天竜川流砂系総合土砂管理計画検討委員会

【第9回上流部会】

これまでの上流部会の開催概要
前回上流部会での意見対応

令和8年3月11日

小渋ダム～小渋川土砂収支計算結果【総合土砂管理計画(更新後)】

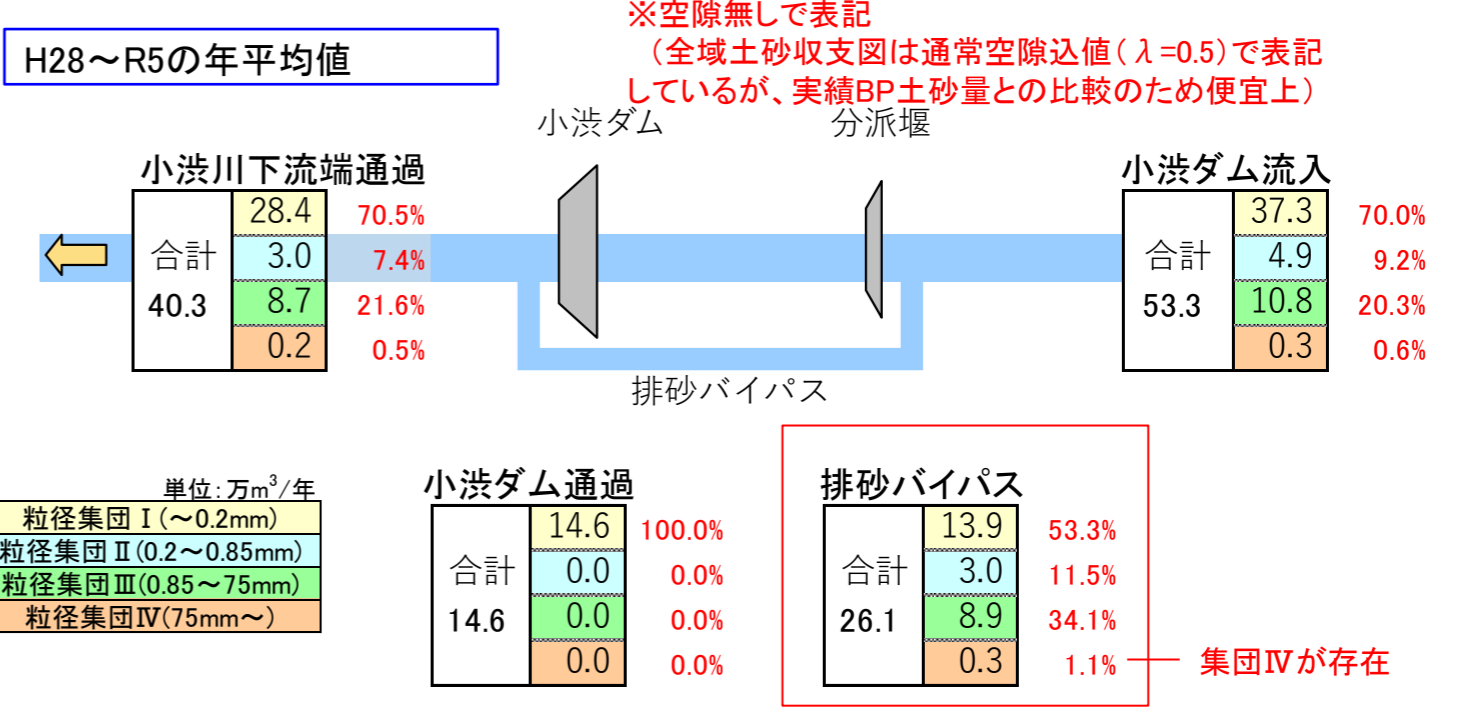
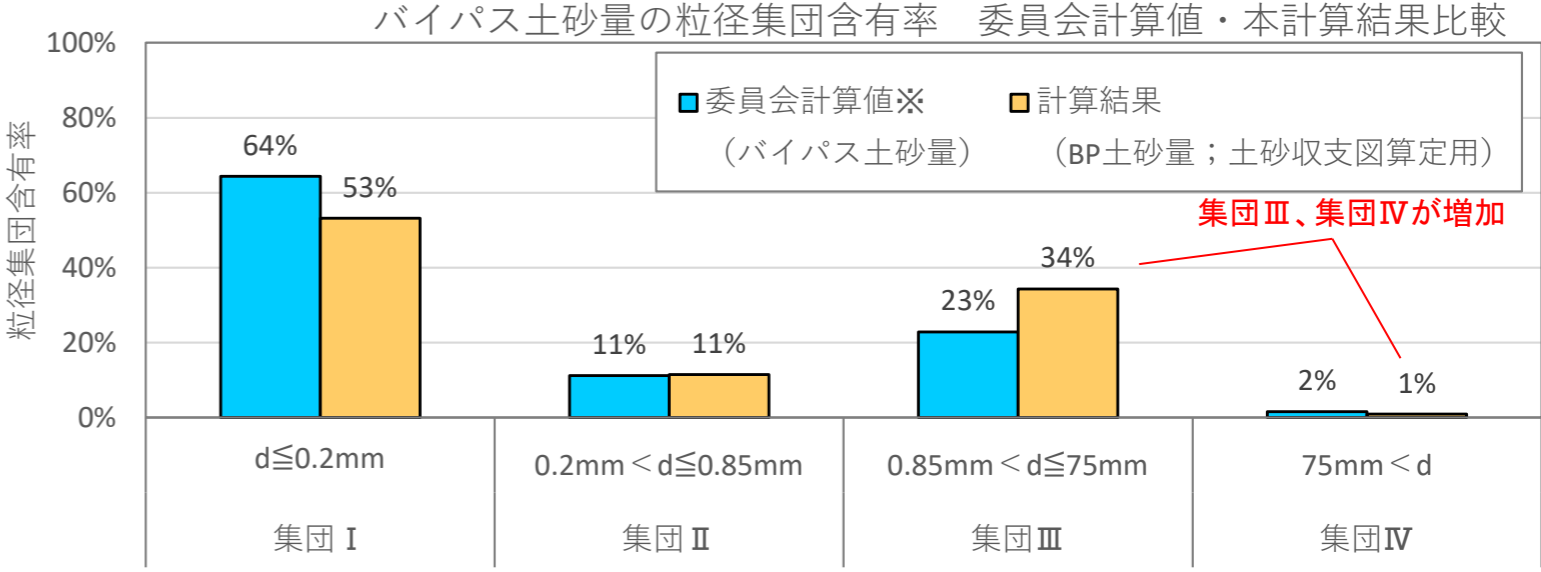
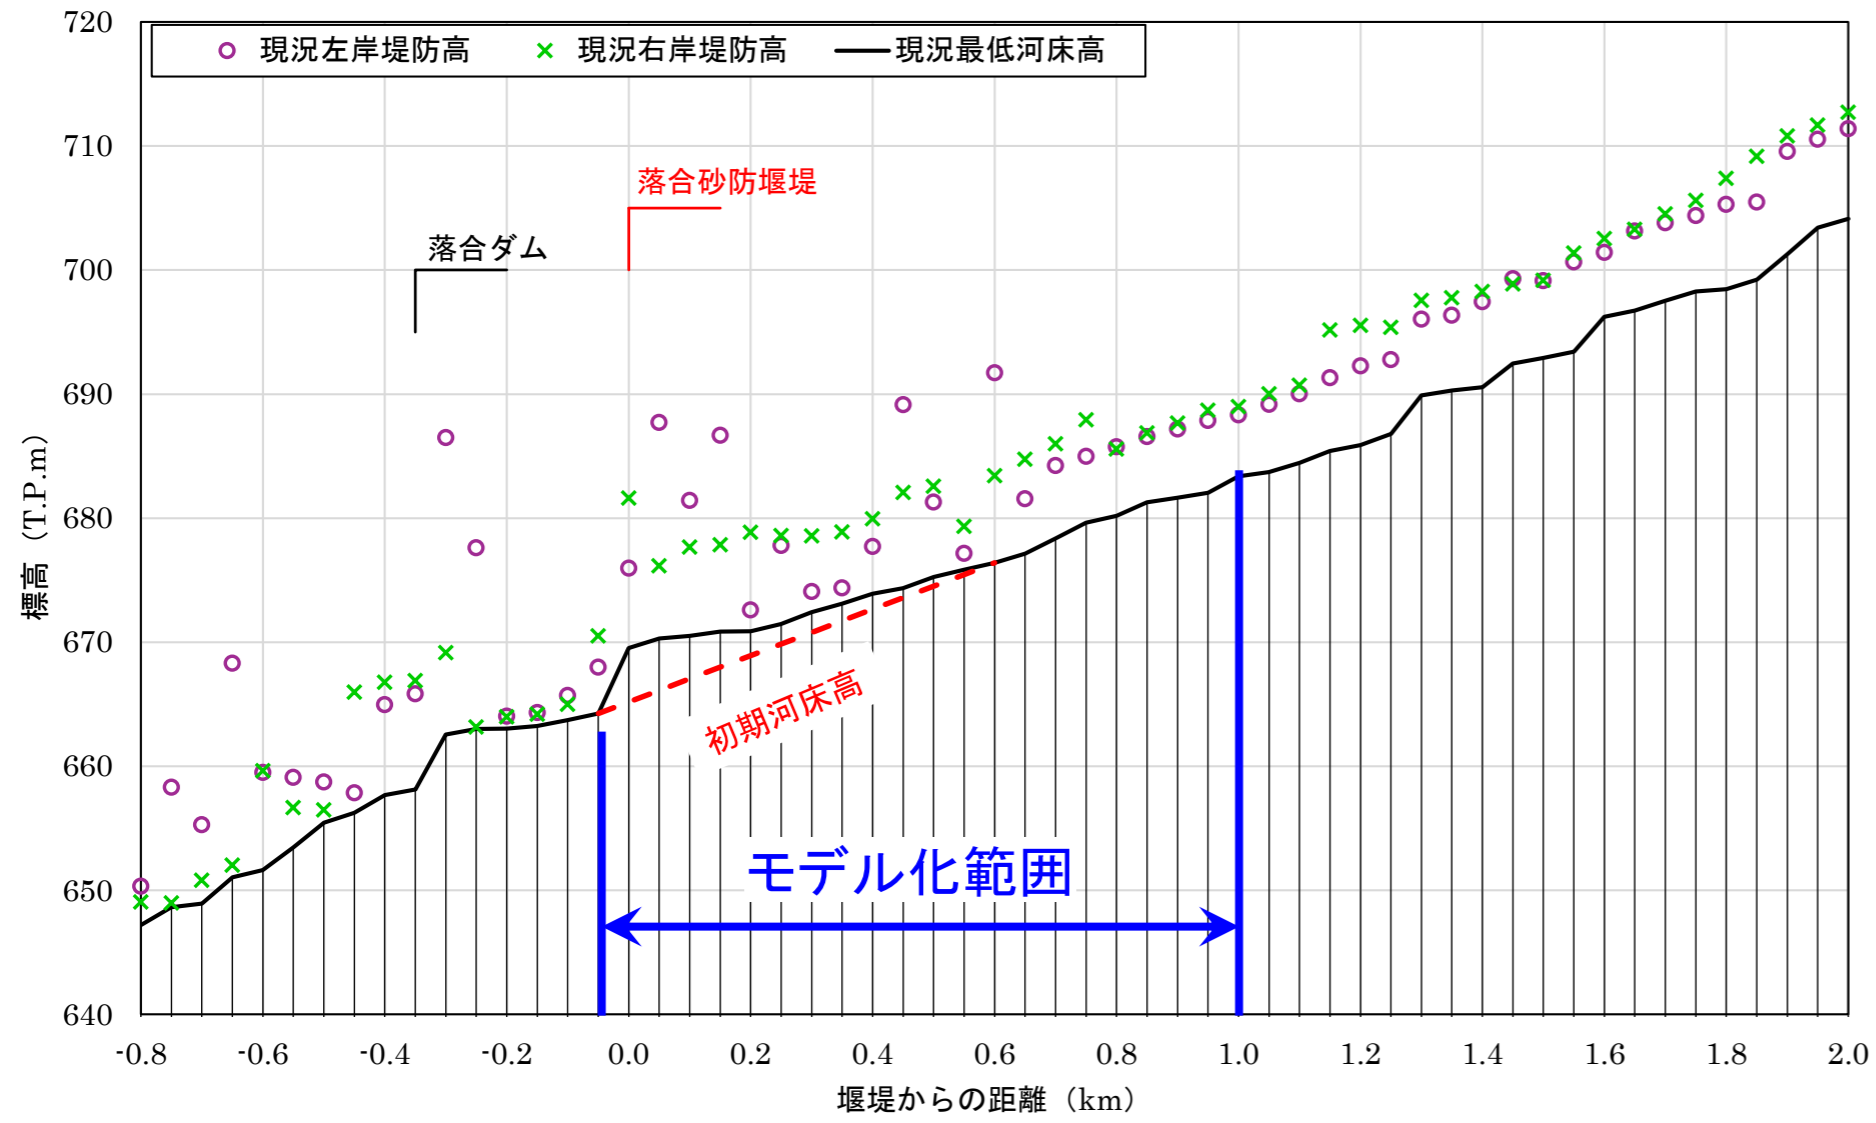
【指摘⑧】
 小渋ダムのバイパス土砂量の結果の粒径区分は資料-1のP7の総合土砂管理計画の粒径集団の粒径区分との表記が異なるので見にくい。また、粗い粒径が流出しているが、総合土砂管理計画での土砂収支図では粗い粒径がほとんど出ていない。乖離している理由について整理が必要である。

- ・小渋ダム供給土砂量設定のためのLQ式を更新した。〈参考：小渋ダム土砂バイパストンネルモニタリング委員会 第9回土砂収支部会〉
 - ・LQ式の更新に伴い、委員会計算結果で確認されている75mm以上の土砂の流入、バイパス通過が計算結果でも確認された。
- ⇒更新したLQ式より小渋川の流出土砂量を算定し全体土砂収支に反映した。その結果、粒径集団Ⅲ、Ⅳが増加し、近年の実態に近づく結果となった。

更新したLQ式には75mm以上も含まれている

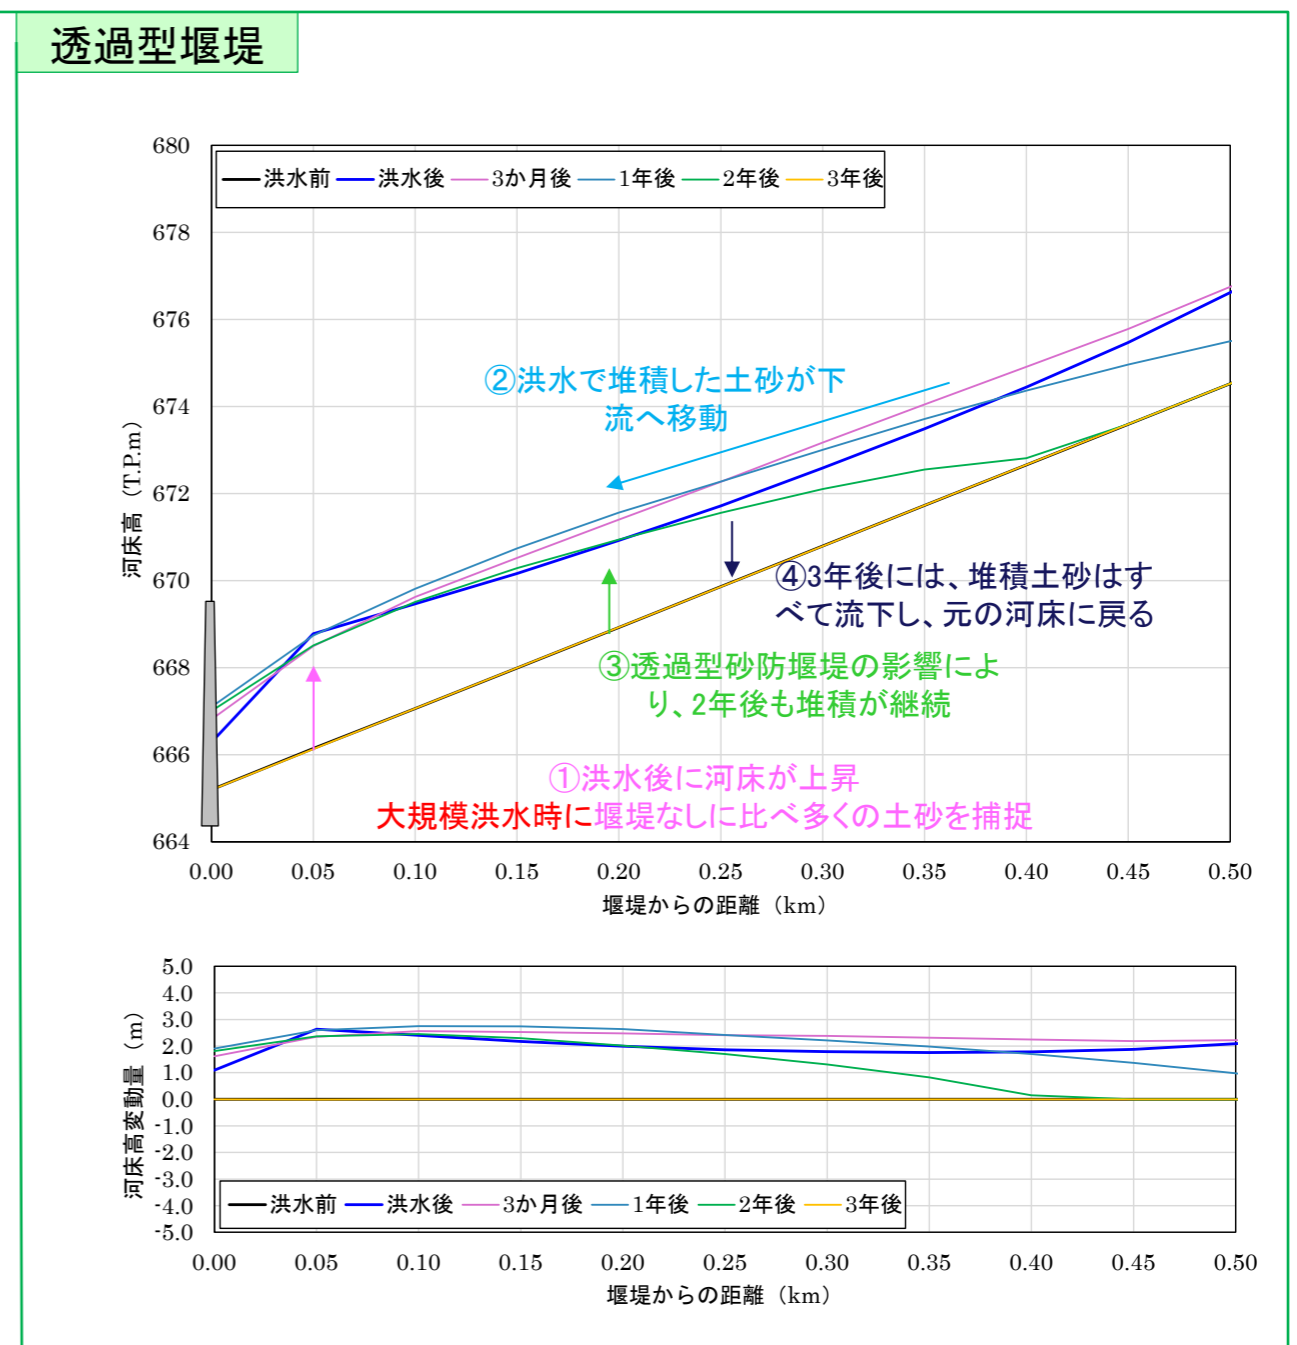
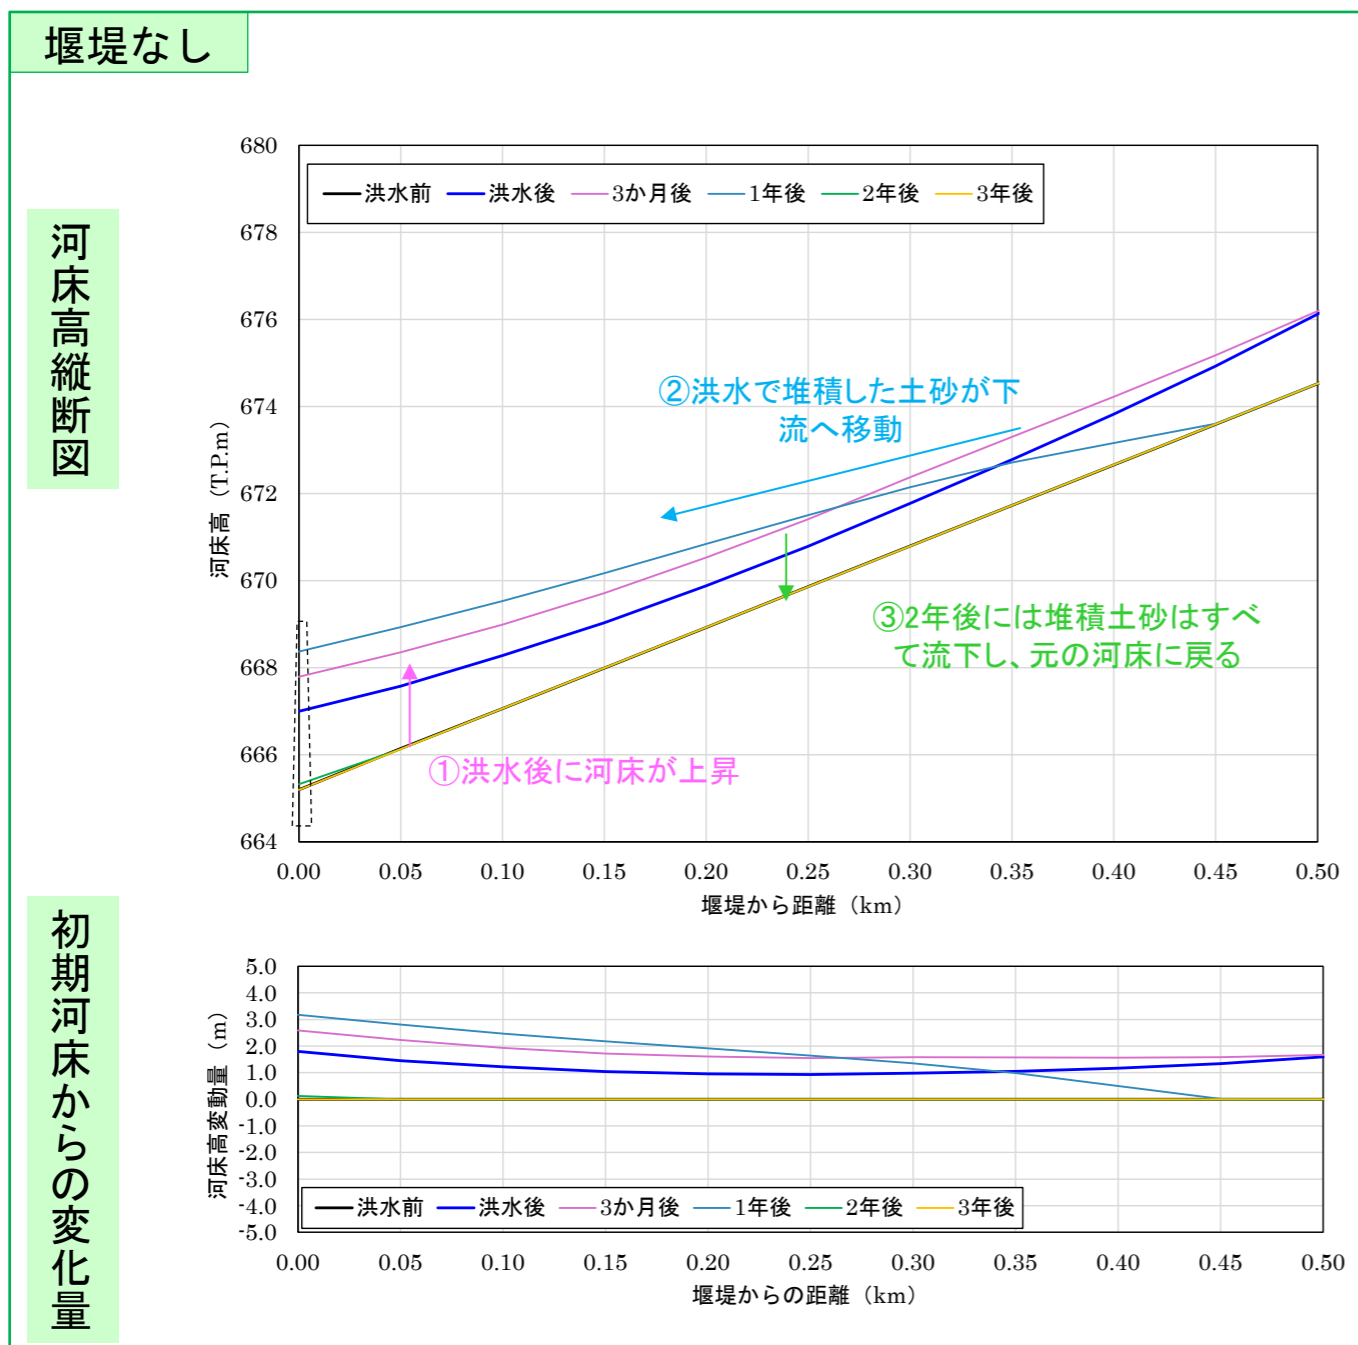
【指摘⑤】
 砂防施設の効果を土砂収支計算に反映させることは現時点で難しいかもしれないが、今後、土砂収支計算に反映させるためにつながるモニタリングを実施していくことが大切。

- 短期的な土砂の捕捉として、大規模洪水であった昭和58年洪水後及びその後数年間の砂防堰堤の状況を確認した。
- 大規模出水後及び数年間は、堰堤上流側の河床が高い状態であり、大規模出水による土砂が堰堤に堆積してる状況が確認できるが、2～3年経過すると、河床高は元の河床高に戻る状況を確認した。
- 「堰堤なし」に比べ、「透過型堰堤」の方が、洪水後の河床高が高い、かつ、河床が高い状態が長期間続く傾向が確認でき、**大規模洪水に対する砂防堰堤の土砂捕捉、その後徐々に土砂流下させる、砂防堰堤の効果が確認できた。**

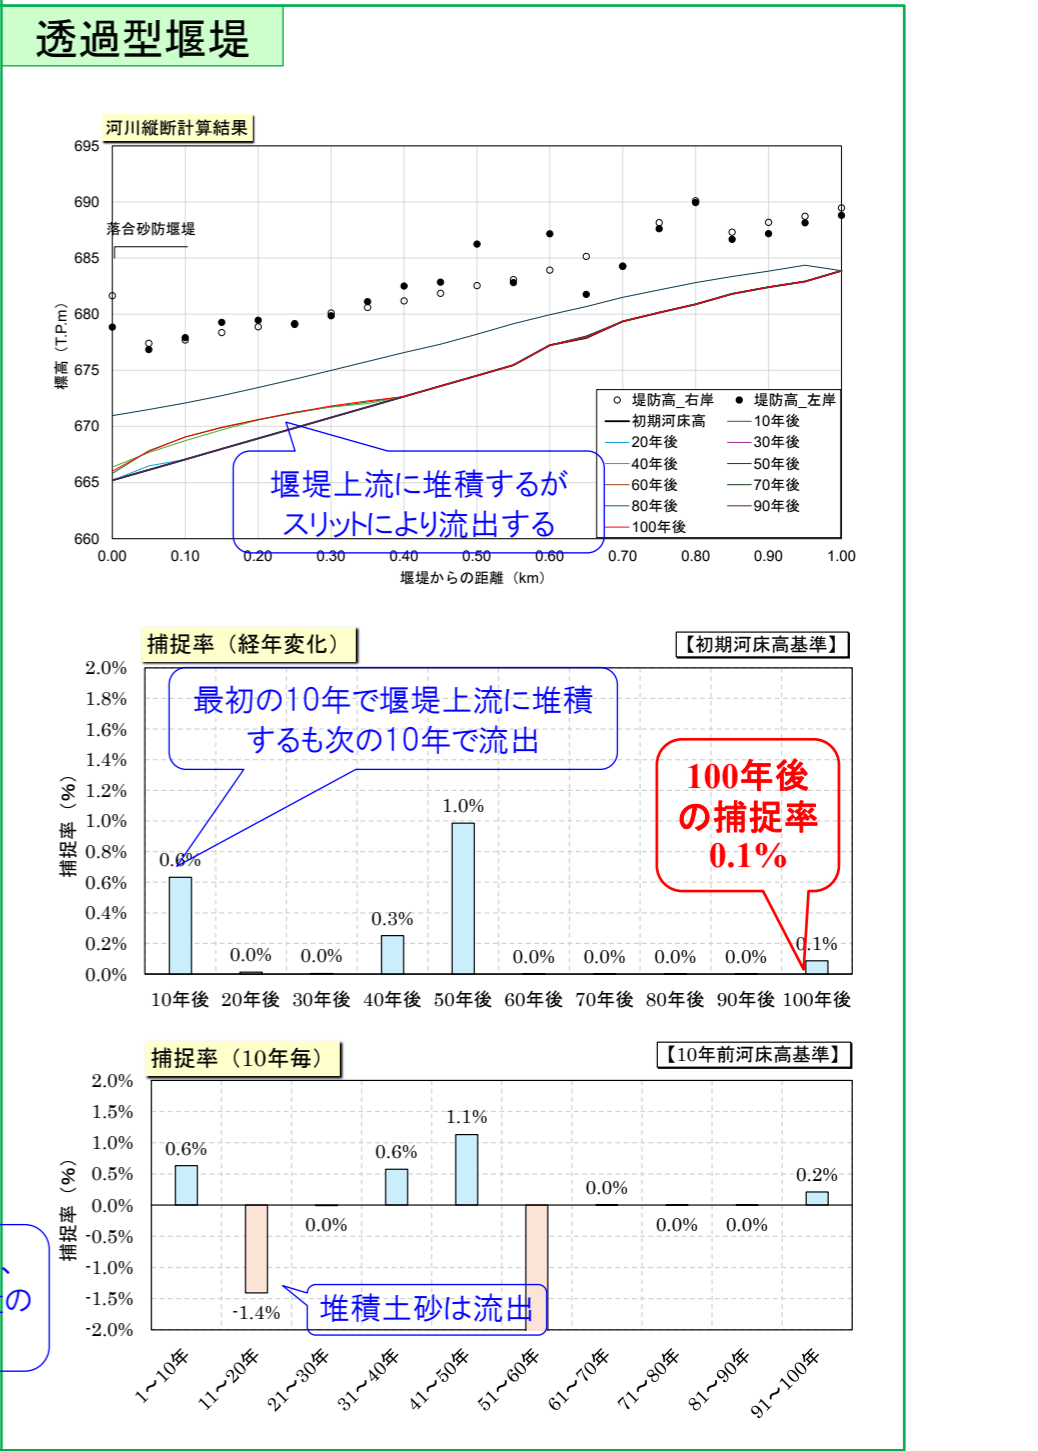
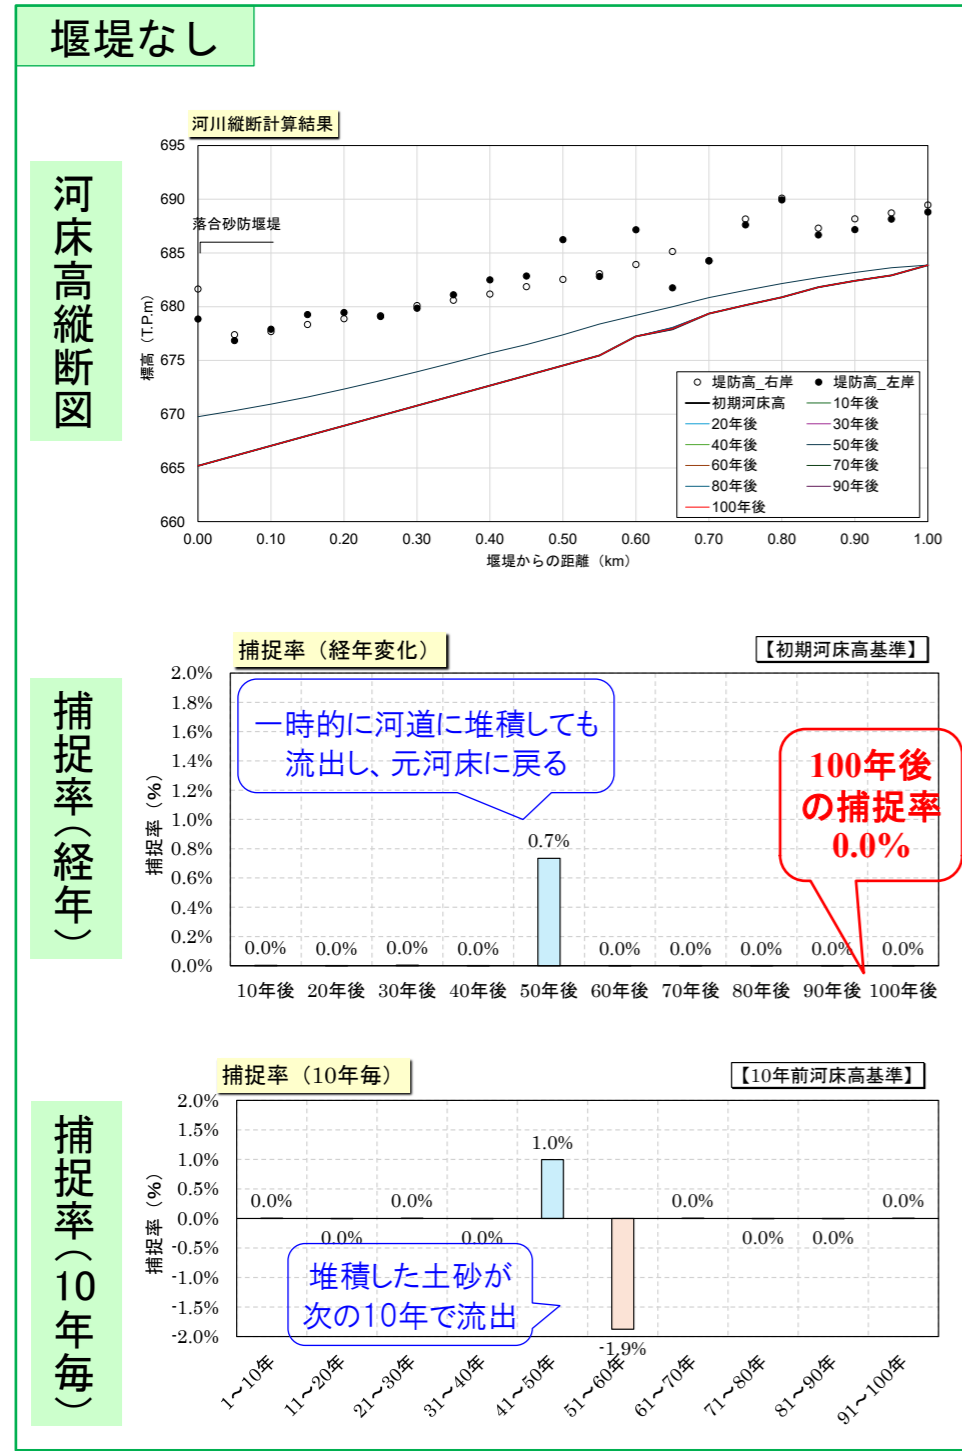
【指摘⑤】
 砂防施設の効果を土砂収支計算に反映させることは現時点で難しいかもしれないが、今後、土砂収支計算に反映させるためにつながるモニタリングを実施していくことが大切。

- 「堰堤なし」「不透過型堰堤」「透過型堰堤」について、100年後の土砂捕捉率を算定した結果、「堰堤なし」では、河床形状と洪水規模に見合った河床変動し、流入土砂は河道へほとんど堆積せず、下流に流出している。
- 「不透過型堰堤」では、最初の10年間で堰堤上流に堆積し、その後は河床変動により河床高（堆積量）の変化が見られるが、概ね一定の河床高となっている。
- 「透過型堰堤」の場合、堰堤による堆積は見られるがスリットの効果により細粒土砂が流出し、河床高の上昇は不透過型堰堤より小さい。
- 100年後における砂防堰堤での捕捉率を試算したところ、どのケースも捕捉率は小さく**長期的の土砂収支として見てみると、砂防堰堤による土砂捕捉の影響は小さい**といえる
